Modulo per la presentazione delle osservazioni per i piani/programmi/progetti sottoposti a procedimenti di valutazione ambientale di competenza statale

ID: Codice procedura (ID_VIP/ID_MATTM): 12691

“Progetto di un impianto eolico denominato “Pitigliano” ubicato nei comuni di Pitigliano (GR) e Sorano (GR) costituito da 20 (venti) aerogeneratori di potenza nominale 7,0 MW per un totale di 140,0 MW con relative opere connesse ed infrastrutture indispensabili”

TESTO DELLE OSSERVAZIONI

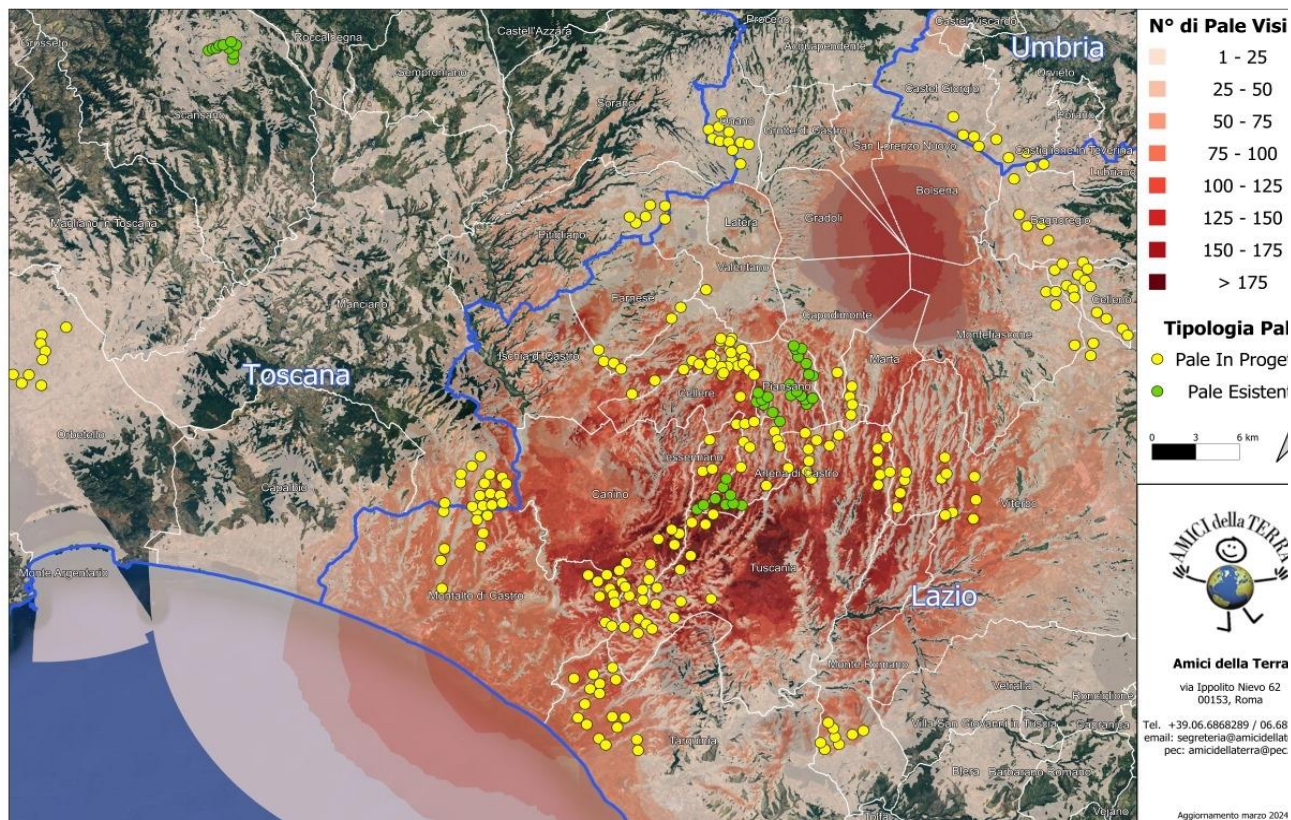
Riguardo al cumulo degli impianti FER, le mappe prodotte dalla proponente riguardano, come già evidenziato, soltanto una parte molto piccola degli impianti FER dell'area intermedia e vasta e in particolare di quelli eolici che contribuiscono a creare un notevole cumulo e la saturazione del territorio tosco laziale. Riguardo al cumulo dei soli impianti eolici si riporta la mappa dell'intervisibilità degli impianti eolici elaborata dall'Associazione nazionale “Amici della Terra”.

Analisi di Intervisibilità Cumulativa delle Pale Eoliche

Se agli impianti eolici rappresentati qui sopra che non comprendono sia l'impianto eolico Pitigliano e le altre 14 pale del progetto eolico in verifica amministrativa sempre nel territorio di Pitigliano si aggiungono i migliaia di ettari (7000 fin'ora) di territorio occupato dagli impianti fotovoltaici e agrivoltaici e dalle altre tipologie appare chiaro il numero spropositato degli impianti FER nella bassa toscana e nella Tuscia.

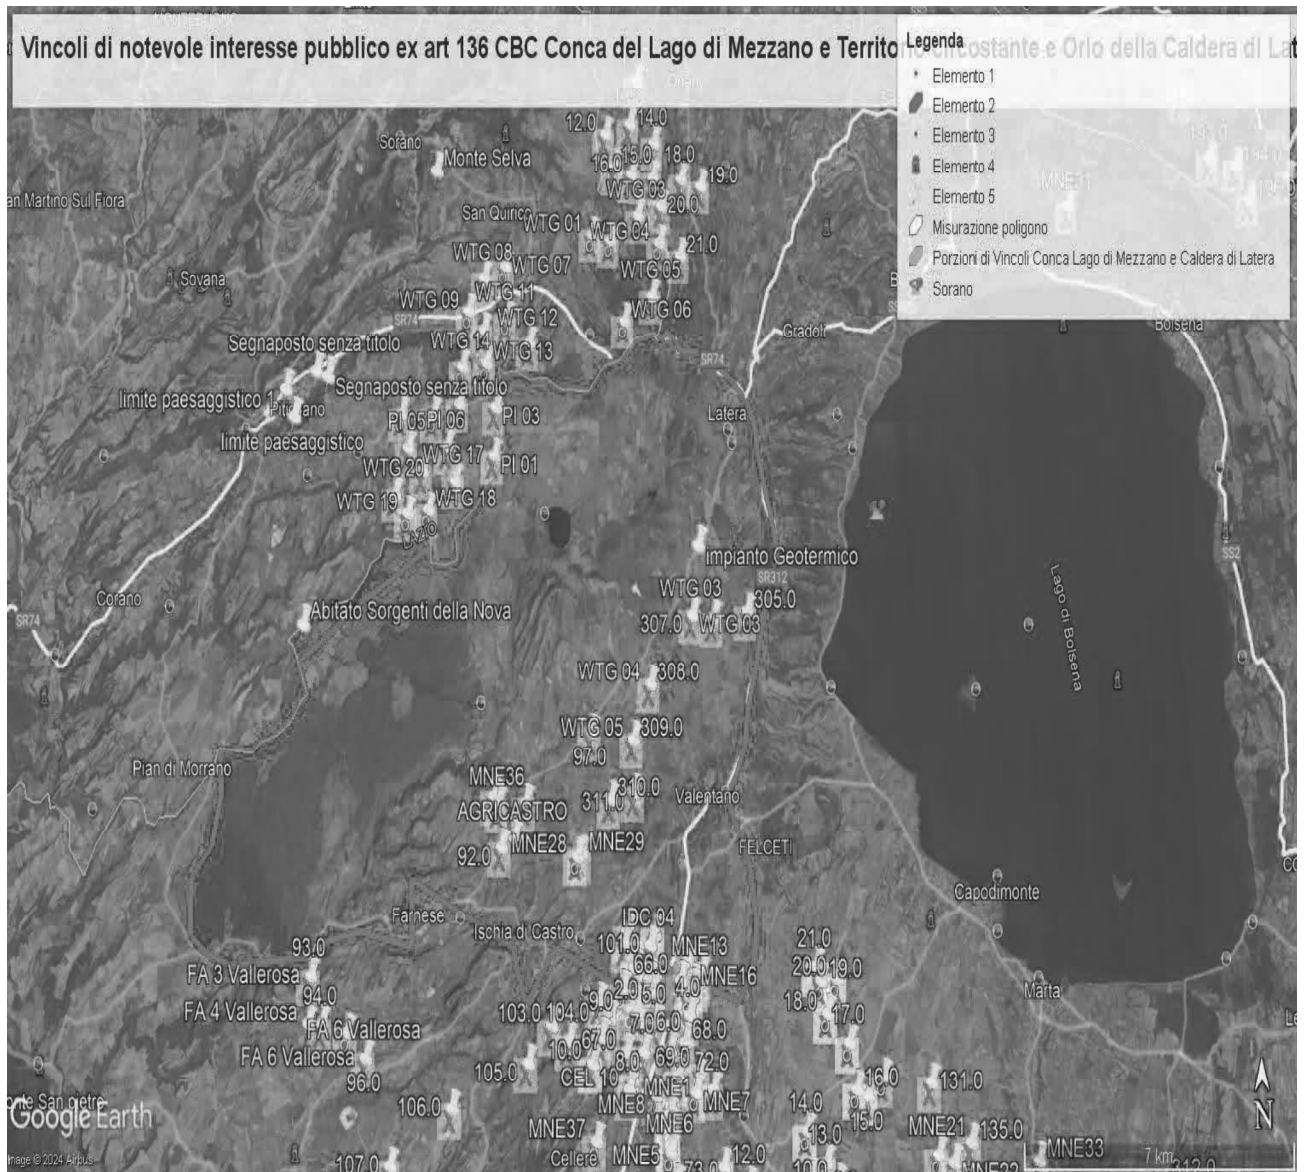
Al contrario si evidenzia che l'impianto eolico industriale citato non solo ricadrebbe con tutti e 20 gli aerogeneratori all'interno delle fasce di rispetto di 3 km di due vincoli paesaggistici di notevole interesse pubblico esistenti nella Regione Lazio e con una parte di essi nel vincolo paesaggistico del Centro abitato di Sorano (GR) quindi in aree non idonee all'installazione di impianti di energia rinnovabile. Addirittura, alcuni aerogeneratori sarebbero ubicati a poche centinaia di metri dai perimetri dei due vincoli paesaggistici laziali ex art 136 del CBC.

Come è illustrato nell'immagine si ribadisce che l'impianto industriale "Pitigliano" ricade completamente all'interno delle fasce di rispetto dei due vincoli di notevole

interesse pubblico e lambisce quelle di un terzo vincolo e quindi come affermato dal Consiglio di Stato nelle sentenze citate, l'impianto è insediato in area non idonea ai sensi dell'art. 20 comma 8 lettera c quater del D.Lgs. n. 199/2021 e ss.mm.ii al contrario di quanto sostiene la proponente.
